出力制御機能付 PCS 等（66kV 以上）
技術仕様書

2023年6月30日 改訂

東京電力パワーグリッド株式会社

<出力制御システムの構成（66kV 以上）イメージ（太陽光発電・風力発電の場合）>

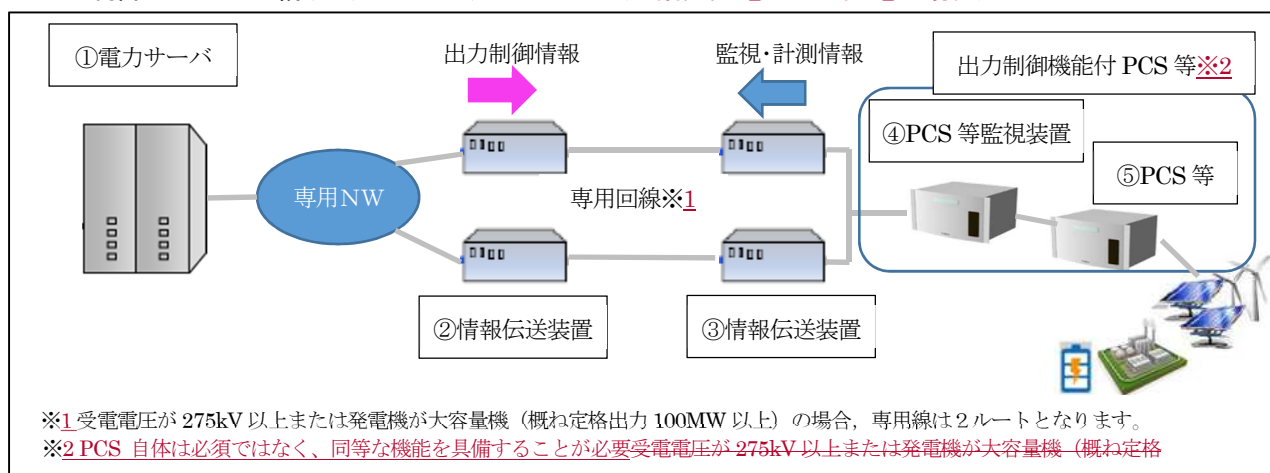
出力制御機能付 PCS 等は、~~電力会社（一般送配電事業者）~~から専用回線を介して出力制御情報を取得し、発電出力等※を制御可能な PCS 等、および風力発電設備をはじめとした発電設備における SCADA や風車等のコントローラ または監視制御装置等から構成される出力制御装置とする。基本的には、出力制御機能付 PCS 等は、「PCS 等監視装置」「PCS 等」から構成される。

一般送配電事業者電力会社設置	①電力サーバ	予め定められたフォーマットで作成された出力制御情報を発電事業者へ伝送する装置
	②情報伝送装置 (一般送配電事業電力会社 者事業所内設置)	専用回線を通じて「①電力サーバ」の出力制御情報を発電事業者へ送信, 「④PCS 等監視装置」から送信された発電事業者の監視・計測情報を受信する装置
	③情報伝送装置 (発電事業者構内設置)	専用回線を経由して「①電力サーバ」から送信された出力制御情報を受信して「④PCS 等監視装置」へ伝送, 「④PCS 等監視装置」から送信された発電事業者の監視計測情報を伝送する装置
発電事業者設備	④PCS 等監視装置	「①電力サーバ」より受信した出力制御情報に基づいて「⑤PCS 等」を制御する機能および発電事業者内の監視・計測情報を伝送する機能を持つ制御装置
	⑤PCS 等	<u>従来の PCS, 風車コントローラまたは監視制御装置等の機能に加え,</u> 「④PCS 等監視装置」からの出力制御情報を受けて発電設備の出力等（上限値）を制御する機能を有する装置
